改善箇所説明図

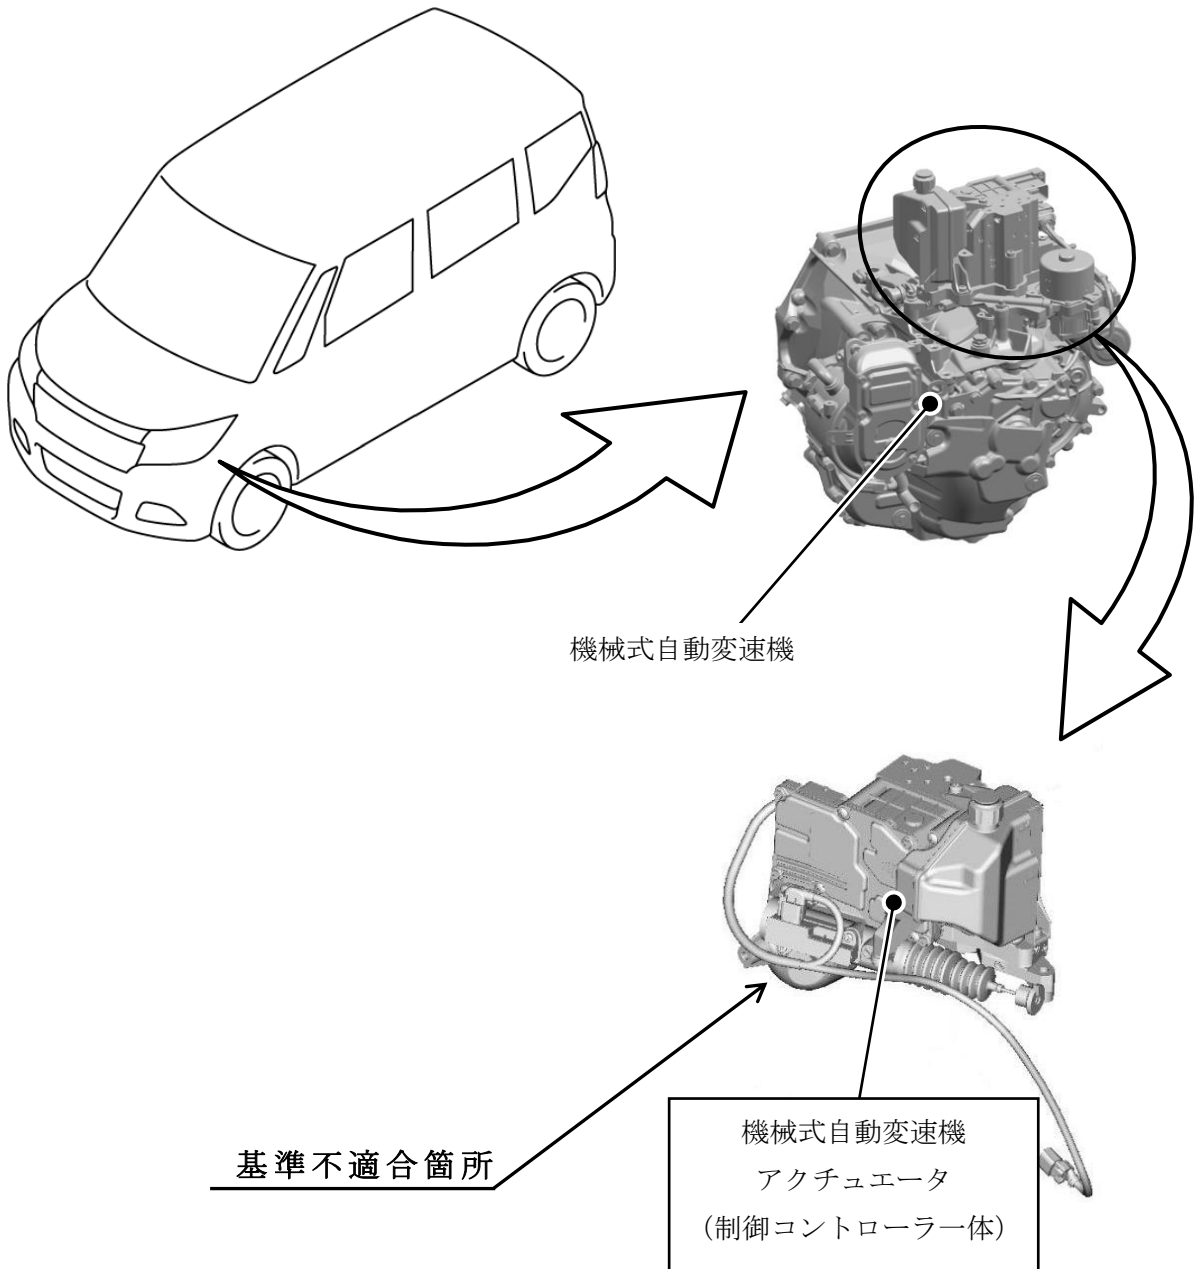
ハイブリッド車の機械式自動変速機において、コントローラの制御プログラムが不適切なため、走行中に制御と異なるギヤに噛み合うことがある。そのため、警告灯が点灯するとともにフェールセーフが働き、クラッチを切断して、駆動力が伝わらなくなり、走行不能となるおそれがある。

全車両、機械式自動変速機制御コントローラの制御プログラムを対策プログラムに書き換える。

識別： ID プレートに緑色のシールを貼付する。
